改善箇所説明図

コントロールユニット (CUV3)

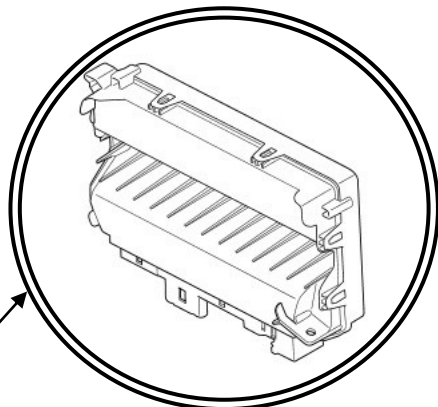
基準不適合発生箇所

不具合の内容

灯火類を制御するコントロールユニットのプログラムが不適切なため、リモコンキーにある灯火チェック機能ボタンを操作すると制動灯・後退灯等の全ての灯火が順次、自動的に点灯と消灯を繰り返す。また、アプローチライト機能ボタンを操作すると方向指示器が点灯したままとなり保安基準に抵触する。

改善の内容

全車両、ソフトウェアを更新版にアップデートし、当該機能を無効化する。

注 は、ソフトウェアをアップデートする部品を示す。

識別：助手席運転席ドアヒンジに黄色ペイントを塗布する。
